PM Justerad anläggning

Förändringar jämfört med teknisk beskrivning för miljöprovning

Projektledare: Kajsa Nilsson, förvaltning för utbyggd tunnelbana (FUT)

Utgivningsdatum: 2025-11-20

Figur 1. Principskiss för nisch för fläkt i tunnel uttagen med TBM.

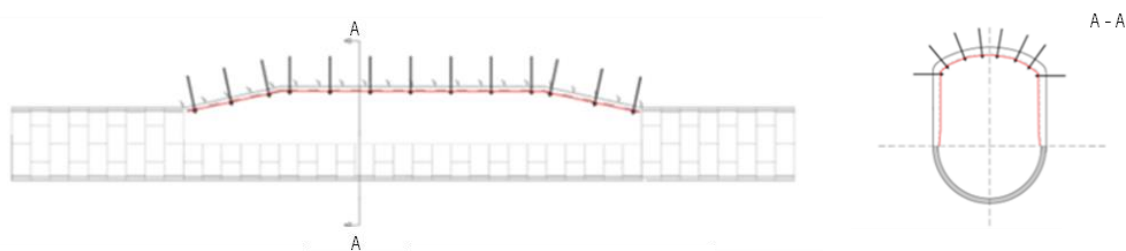
Merparten av fläkttunnlarna planeras nu huvudsakligen istället anläggas med TBM och utförs med den i Teknisk beskrivning (Bilaga A till ansökan) redovisade tätande betonginklädnaden. Nischer för fläktar förinjekteras via hål igenom tunnelns betonginklädnad. Sedan avlägsnas delar av betonginklädnaden och nischer tas ut i vägg och/eller tak genom borra-spräng-metoden (Se Figur 1). Anledningen till justerad byggmetod är att det bedömdes svårt att hinna med att ta ut fläkttunnlarna genom borra-spräng innan drivningen av spårtunnlarna med TBM nått fram till de platser/områden där fläkttunnlarna planeras anläggas. Att utrymmen för stationer är uttagna genom borra-spräng när TBM når fram är en förutsättning för att TBM ska kunna transporteras genom stationen och utan vidare avbrott fortsätta arbetet på andra sidan stationen.

Figur 2. Schematisk översikt spårtunnlar med växelpartier, starttunnlar för TBM, fläkttunnlar samt servicetunnlar. Längdangivelserna är ungefärliga och inte skalenliga. Röd streckad markering utmärker tillkommande anläggningsdel. Blå streckad markering utmärker anläggningsdelar med ny placering.

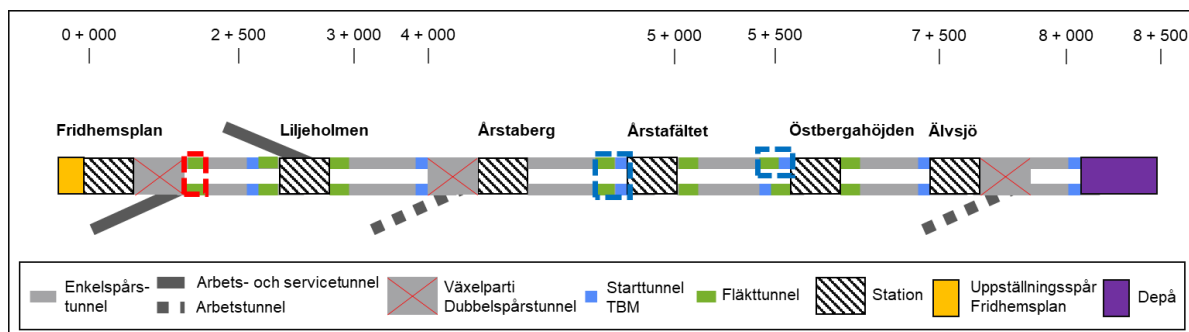
Fläkttunnlar har tillkommit söder om växelpartiet vid station Fridhemsplans södra ände (Se Figur 2). Utrymme för dessa fläkttunnlar är angivet i Bilaga 1, Blad 1. Specifik placering av fläktar och tvärsnitt som motsvarar tunnel uttagen med TBM är dock ej synligt.

Figur 3. Schematisk översikt av byggmetoder. Längdangivelserna är ungefärliga och inte skalenliga. Gröna markeringar utmärker justerad byggmetod för anläggningsdel.

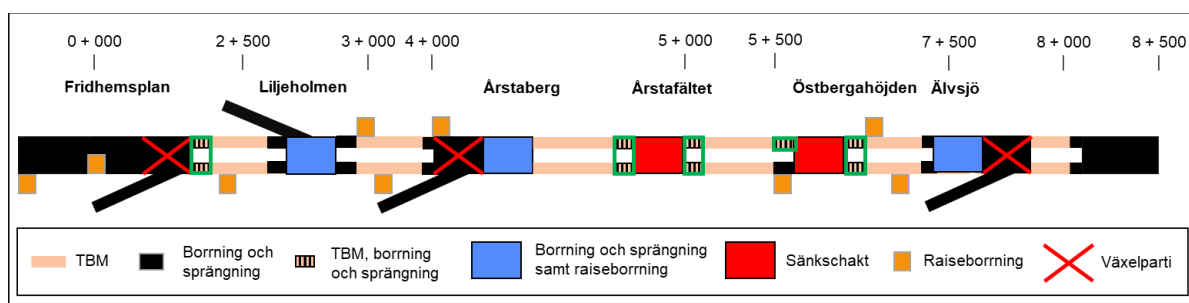
Figur 3 redovisar byggmetoder per anläggningsdel med gröna markeringar för justerad byggmetod.

Anläggningsmetoden borrhning och sprängning utgår alltså för ett antal fläkttunnlar och ersätts av uttag med TBM, en kortare del av fläkttunnlarna tas dock fortfarande ut genom borrhning och sprängning. I Teknisk beskrivning för miljöprövning var 12 fläkttunnlar beskrivna och samtliga föreslogs tas ut genom borrhning och sprängning med tillhörande injektering (totalt cirka 840 meter). Nuvarande anläggning innefattar 14 fläkttunnlar och fem av dessa tas i sin helhet (70 m) ut genom borrhning och sprängning (totalt cirka 350 meter), övriga i huvudsak genom TBM. I de senare avlägsnas betonginklädnad i vägg- och/eller tak för en cirka 16 meter lång uttagen nisch (total längd cirka 144 meter). Andel fläkttunnel helt eller delvis uttagen genom borrhning och sprängning uppskattas alltså nu istället till 494 meter.

Figur 4. Jämförelse station Fridhemsplan, tillkommande fläkttunnel.

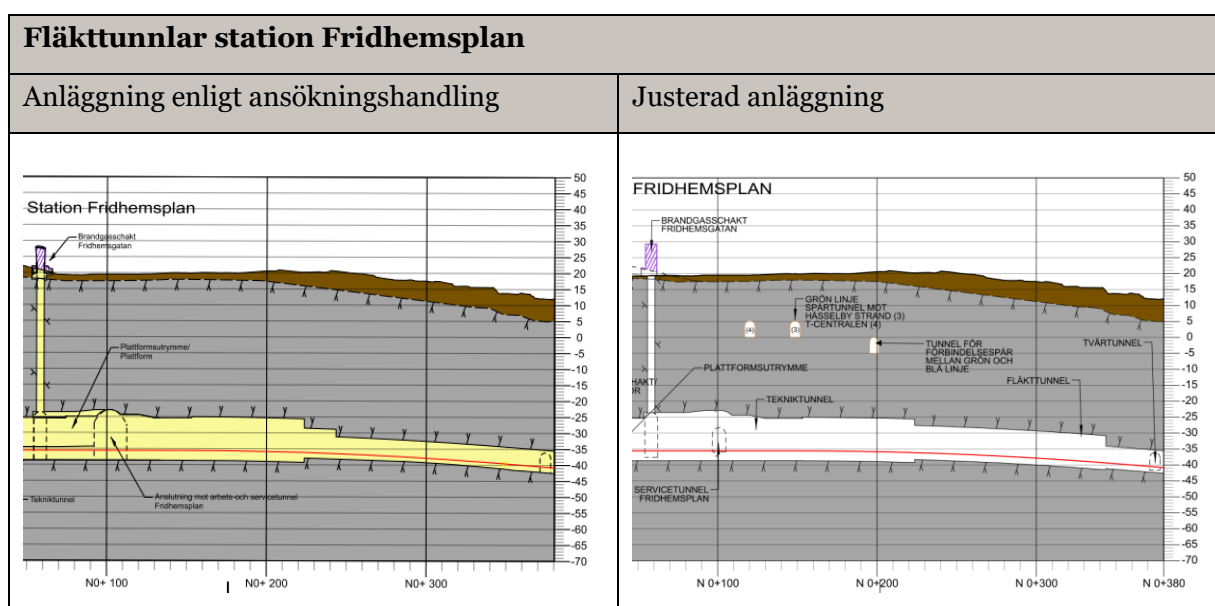
Figur 4 redovisar jämförande utsnitt från plankarta vid station Fridhemsplan och platsen för de tillkommande fläkttunnlarna. För övriga fläkttunnlar och starttunnlar finns ingen skillnad i nya plan- och profilritningar jämfört med ansökningsunderlag från december 2024.

Figur 5. Jämförelse tunnelmynning arbetstunnel Södertäljevägen.

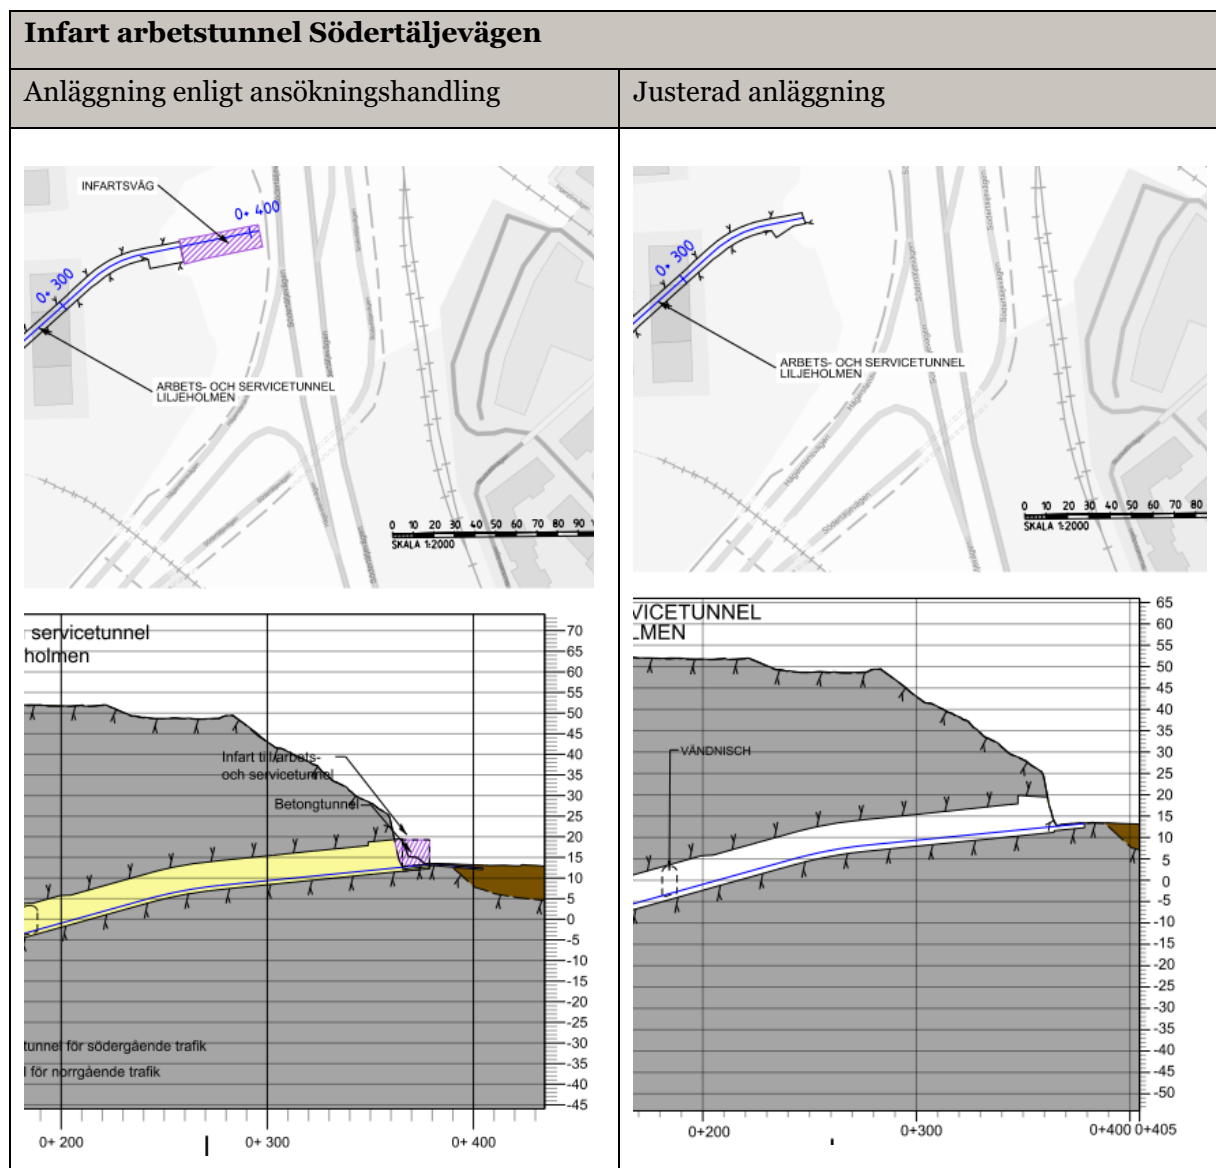
Den utstickande delen av betongtunneln vid tunnelmynningen är borttagen. Anledningen till förändringen är att luftintaget till station Liljeholmen som placerades här är flyttat till själva stationen. Utformning med ett luftintag i en utstickande tunneldel, har bedömts utgöra ett hinder för framtida bostadsbyggande. Anläggningsdelen visas i Bilaga 1, Blad 8.

Figur 6. Jämförelse vändnisch i arbetstunnel Årstaberg.

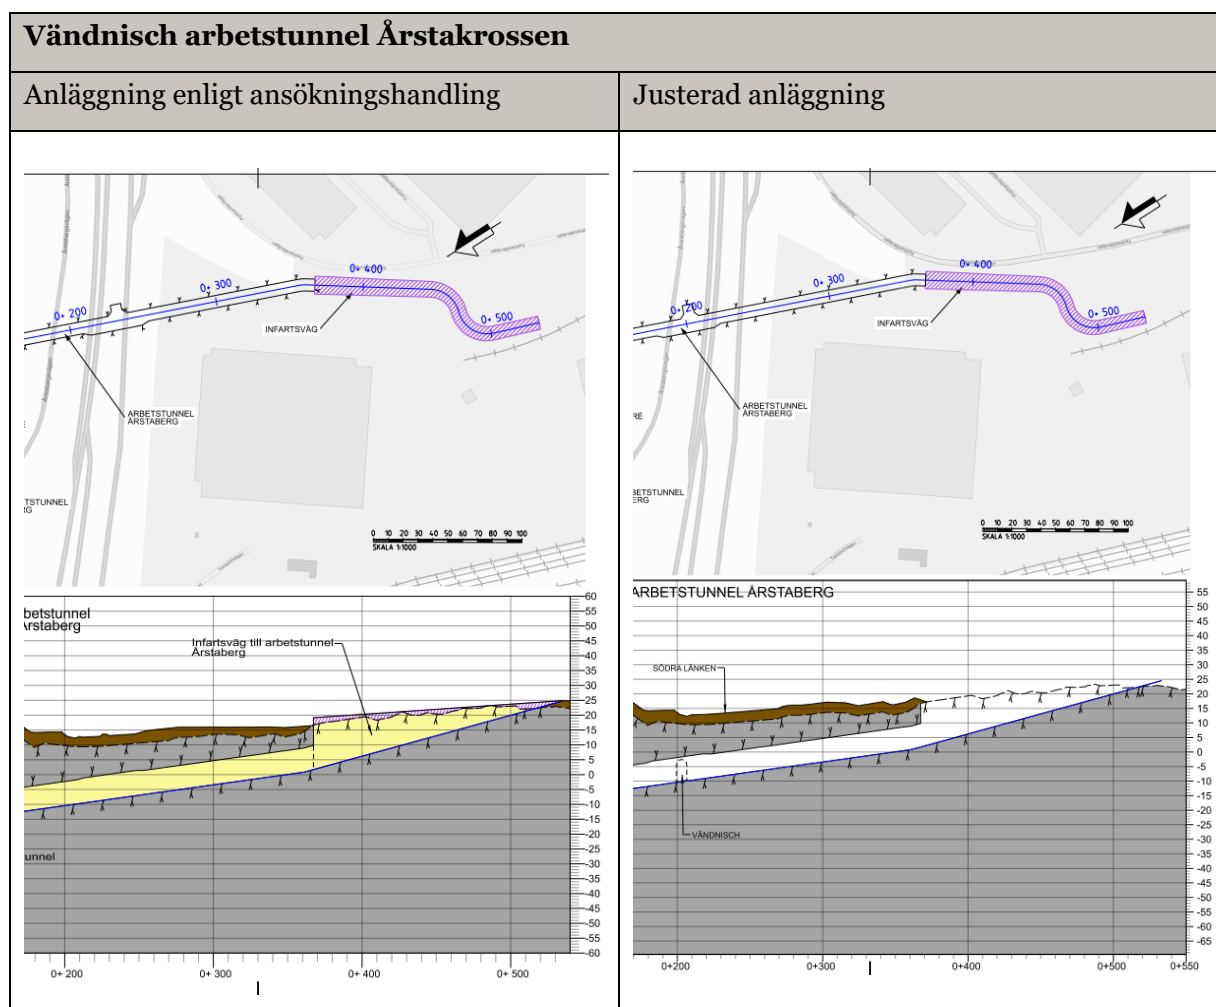
Vändnisch i arbetstunnel för Årstaberg har flyttats cirka 30 meter närmare stationen (Bilaga 1, Blad 12). Anledningen till justeringen är att Trafikverket önskar att nischen inte ligger rakt under södra länken som annars vore fallet. Anläggningsdelen visas i Bilaga 1, Blad 12.

Figur 7. Jämförelse arbetstunnel Älvsjö IP:s grusplan.

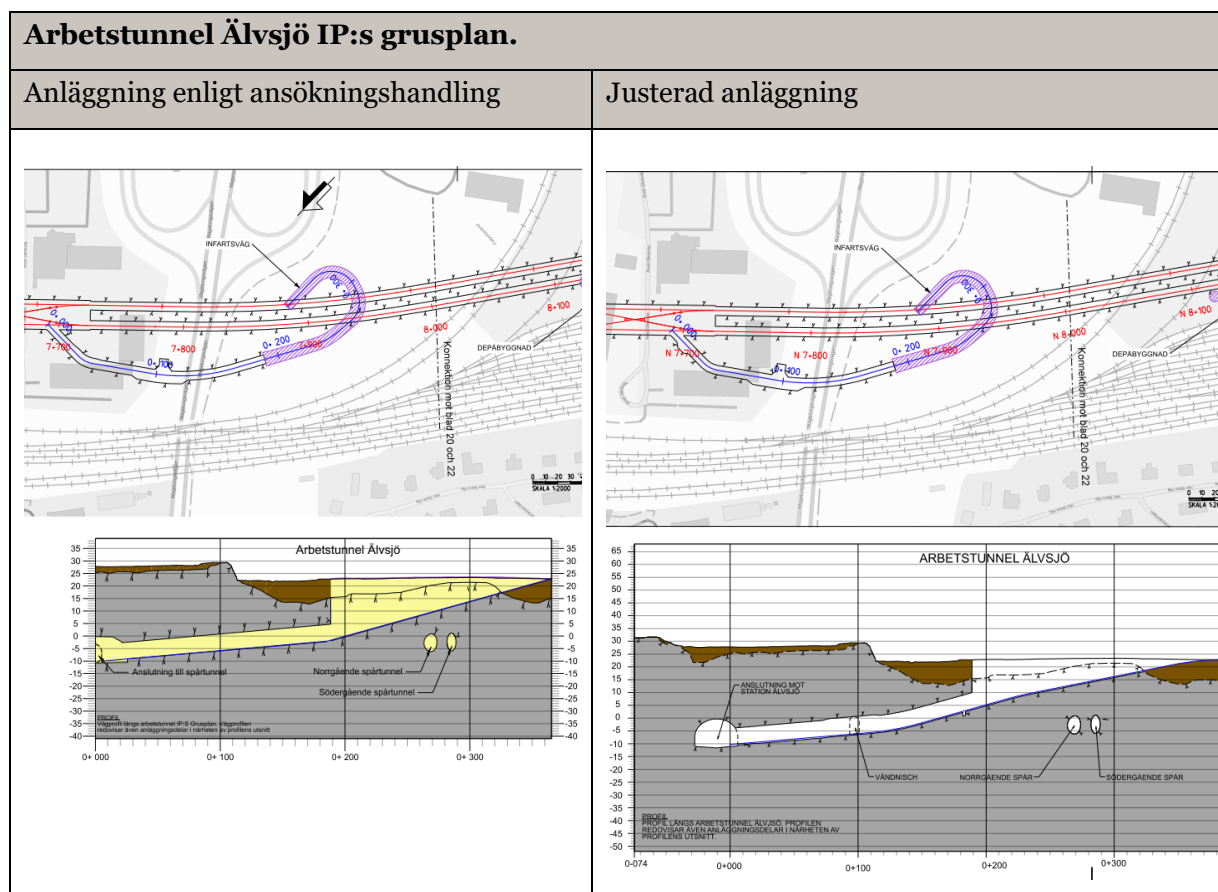
Arbetstunneln vid Älvsjö IP:s grusplan har justerats i höjddled. Påslaget ligger fast i plan men har höjts cirka fem meter. Rampen har förlängts med cirka 20 meter och därmed har lutningen minskat. Vändnischen i arbetstunneln har flyttats cirka åtta meter norrut, mot station Älvsjö. Motivet till justeringen är av produktionstekniska skäl, arbetsfordonens storlek krävde justering av profilen för en mer effektiv produktion. Anläggningsdelen visas i Bilaga 1, Blad 20.

Figur 8. Jämförelse Station Liljeholmen.

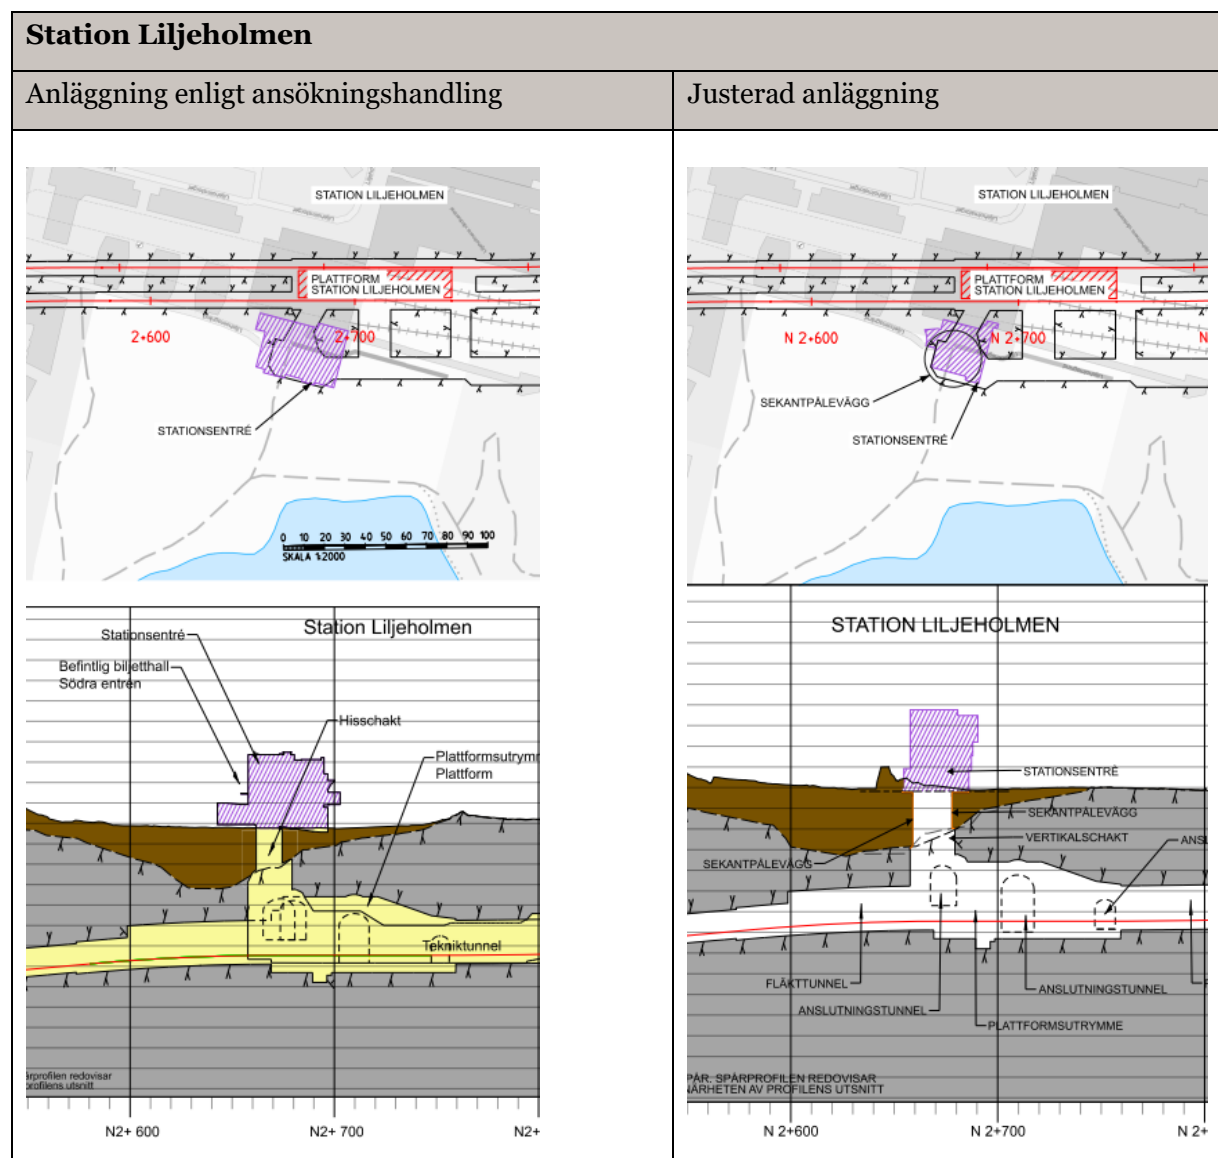
En ändring utgörs av en justering av framtida marknivå till +4,1. Det gör att anläggningsdel under mark övergår i anläggningsdel ovan mark. Motiv till ändringen är en gransknings synpunkt från Stockholms stad om nya förutsättningar för projektet Utveckling av Liljeholmens centrum rörande tillgänglighet till Nybohovshissen. Då projekten angränsar till varandra har marknivåerna beroenden sinsemellan. Region Stockholms skyfallsutredning visar att en marknivå på +4,1 är tillräcklig för att uppfylla skyfallskravet för ett 100-årsregn med klimatfaktor 1.2.

Vidare har ingen förändring i diametern på schaktet skett. Att det ser ut att vara så beror på felaktighet i ansökningsunderlaget där sekantpåleringen saknades. Anläggningsdelen visas i Bilaga 1, Blad 7.

Figur 9. Jämförelse Station Årstafältet.

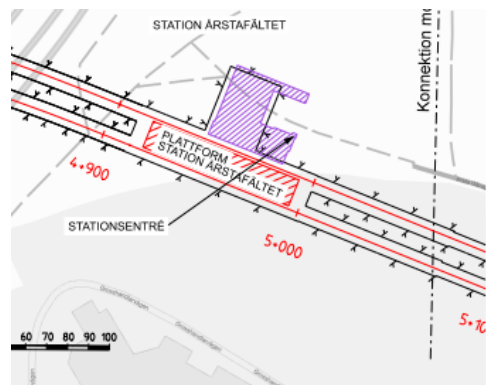
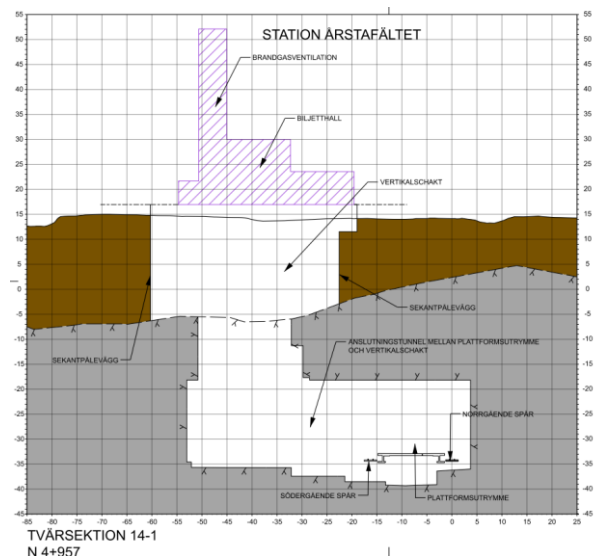
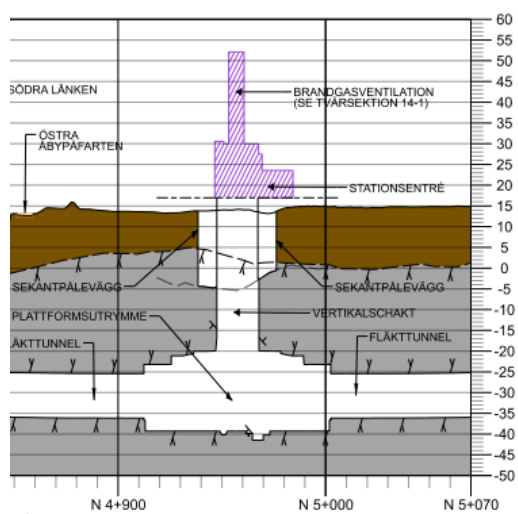
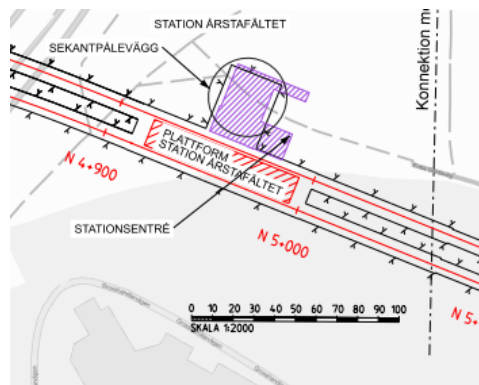
Vidare har ingen förändring av diametern på schaktet skett, se Tvärsektion 14-1, att det ser ut så beror på felaktighet i ansökningsunderlaget där sekantpåleringen saknades. Anläggningsdelen visas i Bilaga 1, Blad 14 samt Bilaga 2, Tvärsektion 14-1.

Figur 10. Jämförelse luftutbytesschakt Liljeholmsstranden.

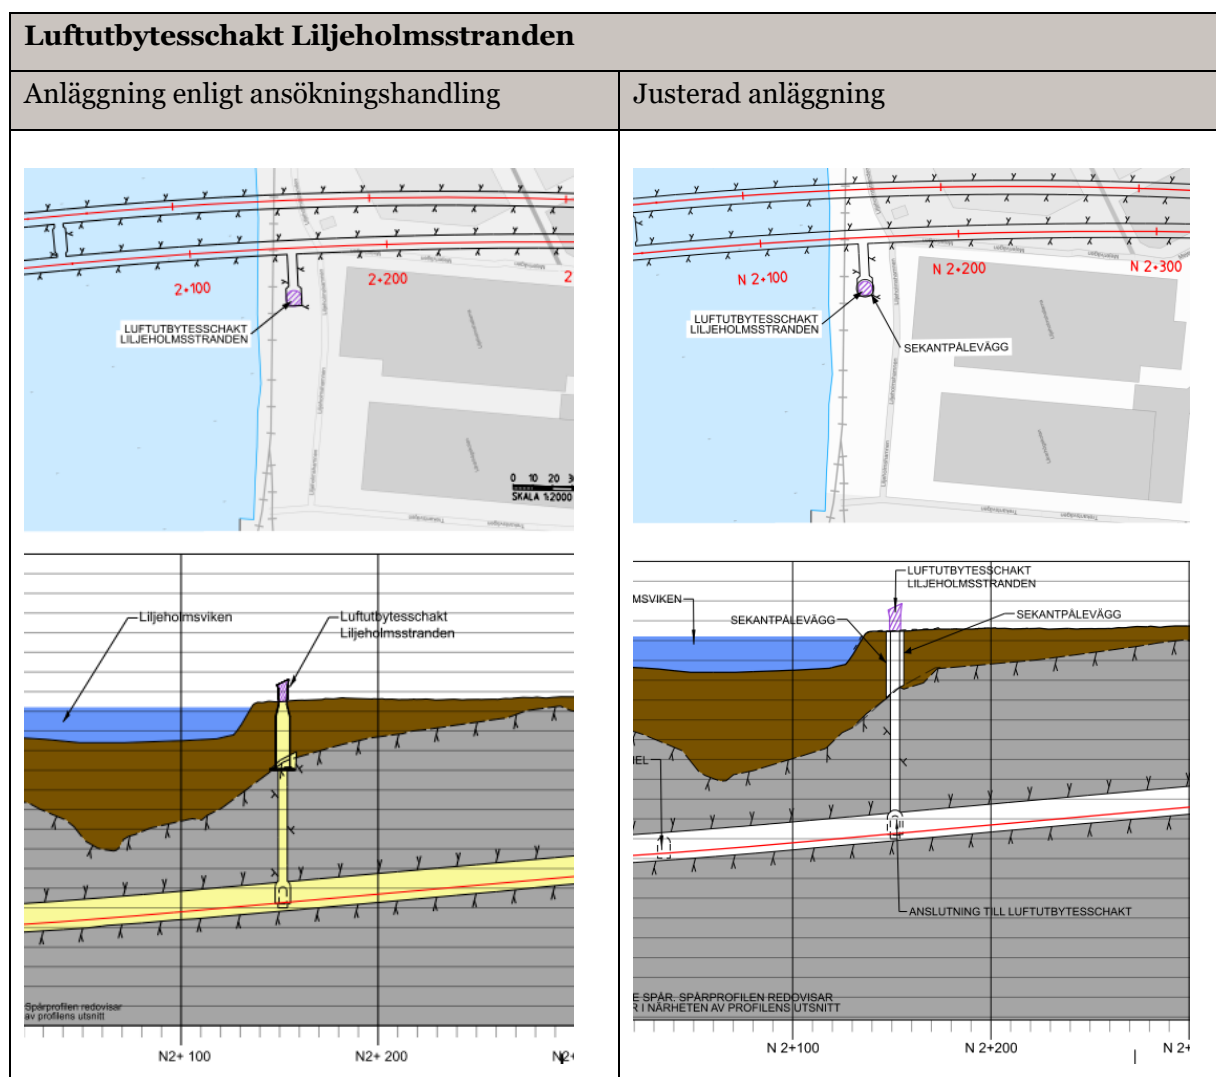
Diametern på schaktet ser ut att ha justerats, det beror på felaktighet i ansökningsunderlaget där sekantpåleringen saknades. Anläggningsdelen visas i Bilaga 1, Blad 6.
